SUSITARIMAS
DĖL 2025 M. RUGPJŪČIO 28 D. KAUNO SAULĖS GIMNAZIJOS, SAVANORIŲ PR. 46,
KAUNE, KAPITALINIO REMONTO RANGOS SUTARTIES NR. BS-62
SĄLYGŲ KEITIMO

DARBŲ PAKEITIMO AKTAS NR. 3

Projekto pavadinimas: Mokyklos pastato Savanorių pr. 46, Kaune, kapitalinio remonto projektas

Pakeitimo nurodymas Nr. 3

R2 ir R3 vėdinimo sistemos projektiniai sprendiniai:

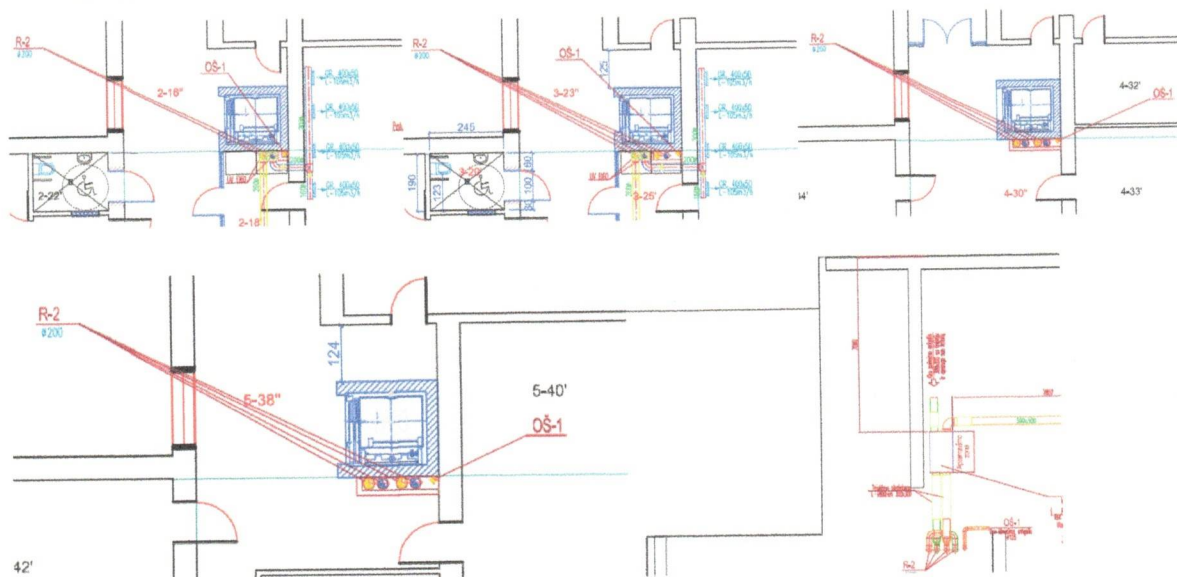
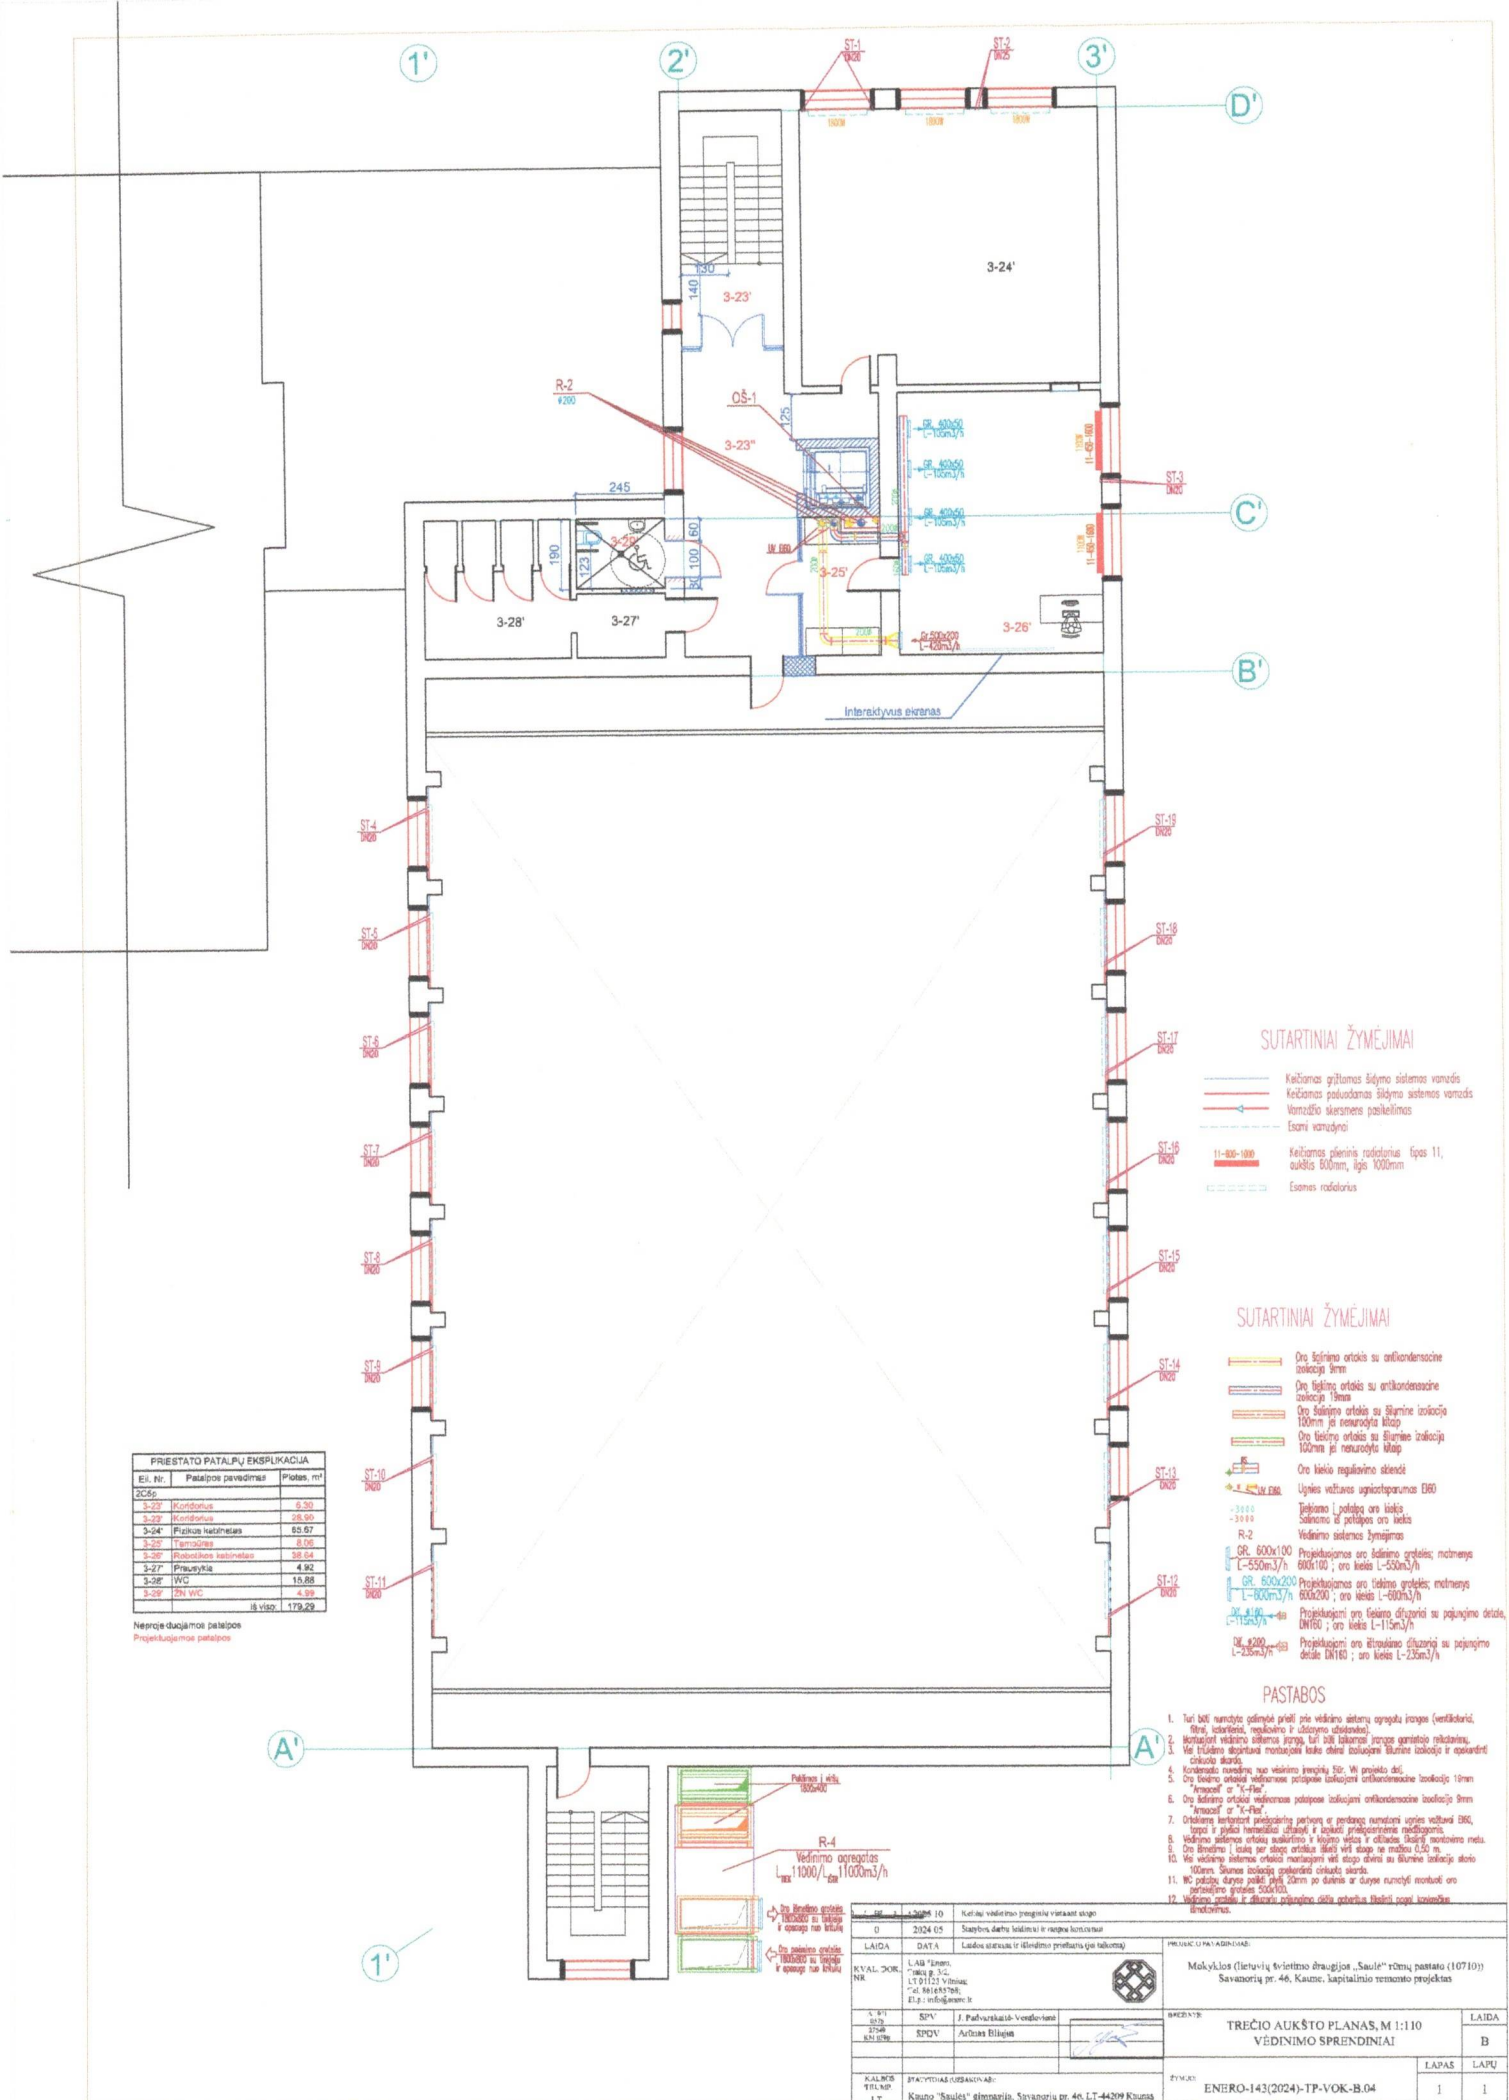
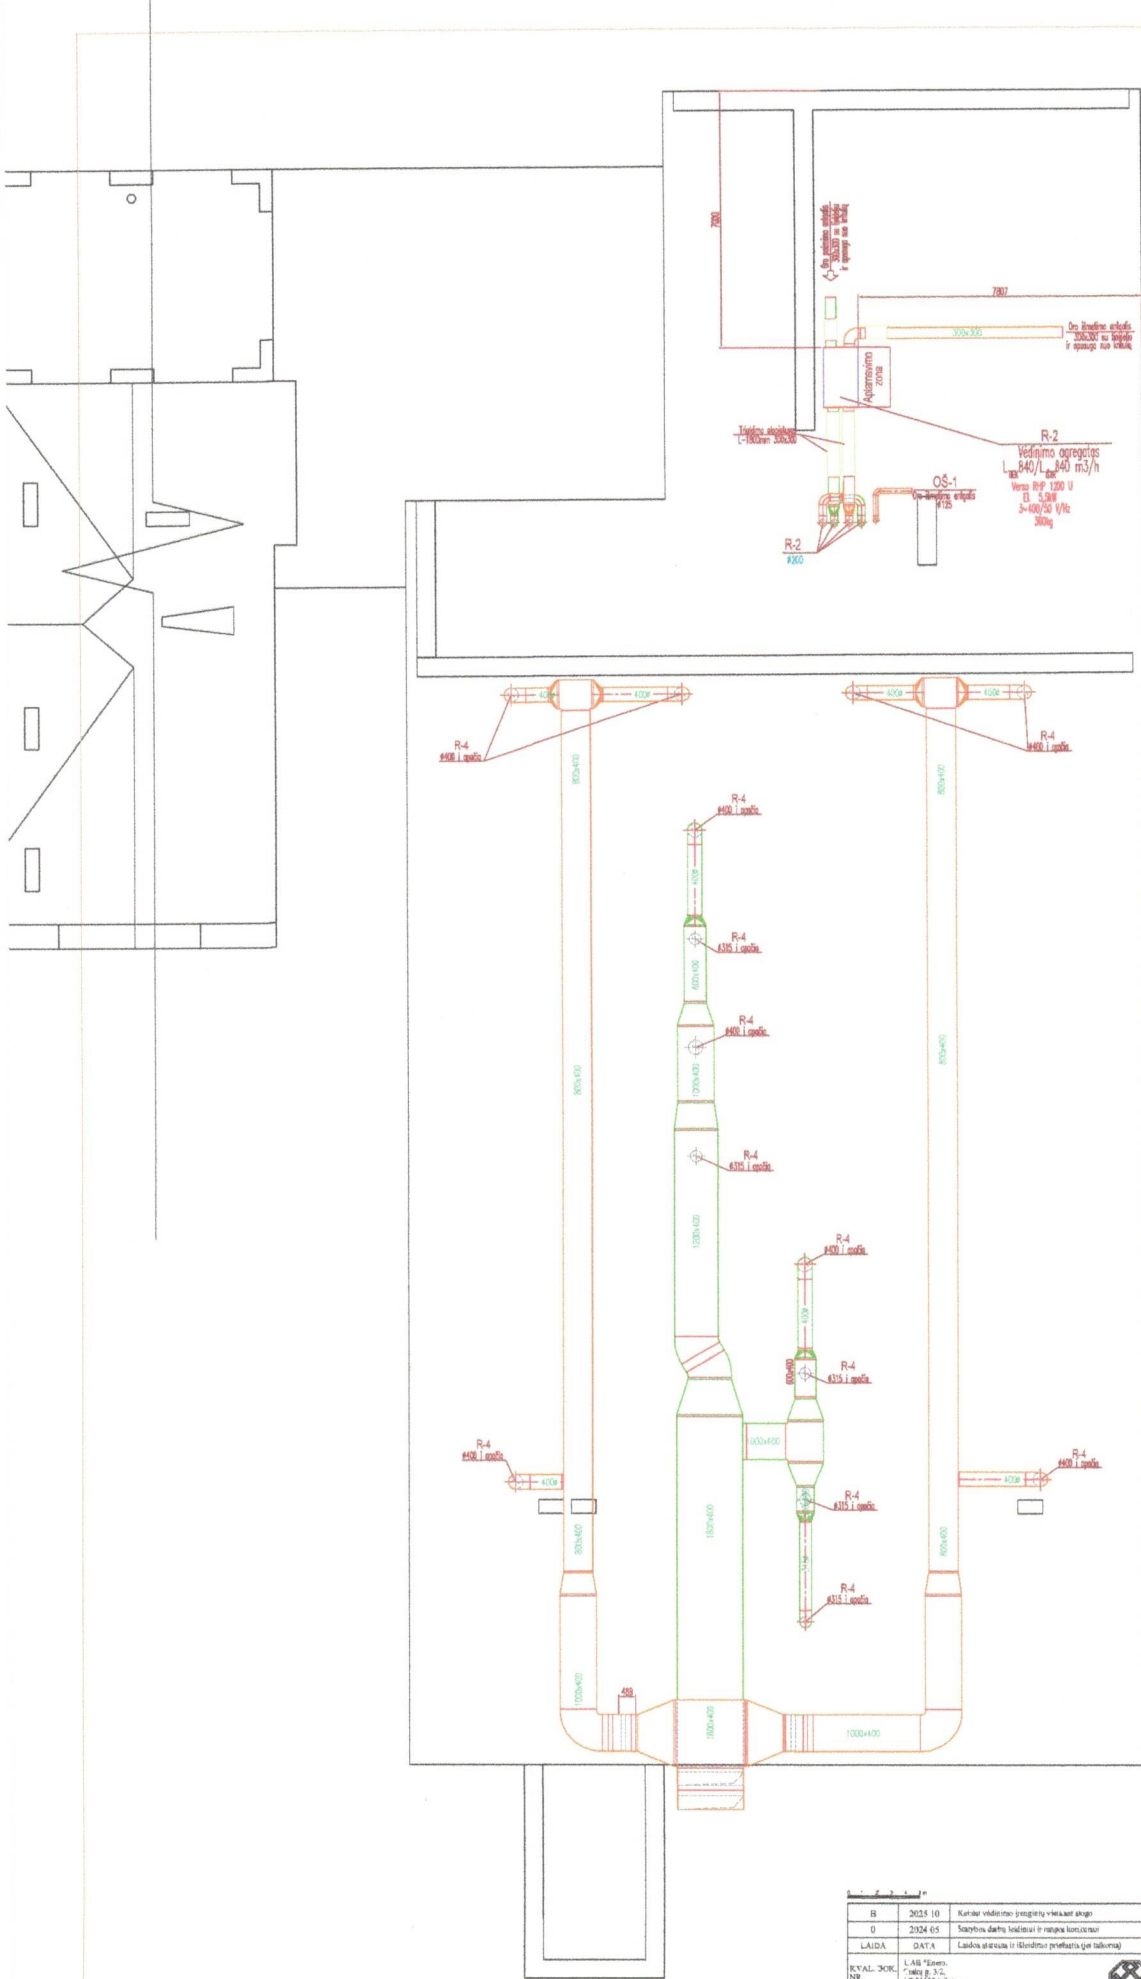
1.1. Darbų/paslaugų pavadinimas: R-2/R-3 sistemų pertvarkymas į vieną bendrą sistemą R-2

Rangovui vykdant statybos darbus pagal Techninio darbo projekto Šildymo, vėdinimo, oro kondicionavimo dalies (toliau- TDP-ŠVOK) sprendinius, numatyta įrengti R-2, R-3 vėdinimo sistemas. Tačiau išanalizavus rinkoje tiekėjus nustatyta, kad vėdinimo įrenginiai R-2, R-3 nutraukti gaminti, ko pasėkoje pasiūlyti alternatyvus įrenginiai. Projektuotojams atlikus sistemos perskaičiavimą nustatyta, kad siūlomi alternatyvus įrenginiai yra geresnio našumo, dėl ko užtektų vieno įrenginio vietoje buvusių dviejų. Todėl keičiant vėdinimo įrenginį iš dviejų (R-2; R-3) vienetų į vieną (R-2) keičiasi ir sistemų komplektuojančios medžiagos.

Dėl sistemos keitimo iš dviejų atskirų į vieną atsiranda tiek nevykdomų tiek papildomų darbų šie darbai detalizuojami prieduose nevykdomi, papildomi darbai.

Projekto dalyviai konstatuoja ir nutaria, kad Sutarties įgyvendinimui ir tinkamam TDP sprendinių įgyvendinimui būtina atlikti TDP numatytos R-2/ R-3 sistemos keitimą, optimizuojant į vieną sistemą R-2. Pakeitimas turi būti suderintas ir patvirtintas Projekto autoriaus (-ių).

Atsižvelgiant į 1.1 p. nustatytas objektyvias ir pagrįstas aplinkybes, vadovaujantis Rangos sutarties 23 p. ir 70 p. nuostatomis, Užsakovo įgaliotas atstovas ir kiti atsakingi bei įgalioti statybos dalyviai/asmenys pritaria papildomų darbų kiekio (apimtys) keitimui ir papildomų darbų atlikimui. Užsakovas sutinka su sutarties keitimu, dėl keičiamų darbų kiekio (apimtys), tokių darbų atlikimu, įskaitant sutinka apmokėti Rangovui už padidėjusius darbų kiekius. Šio pakeitimo akto pagrindu bei Sutarties nuostatomis rengiamas papildomas susitarimas prie Sutarties dėl papildomų darbų įsigijimo, Sutarties kainos keitimo. Susitarimą rengia Užsakovas.
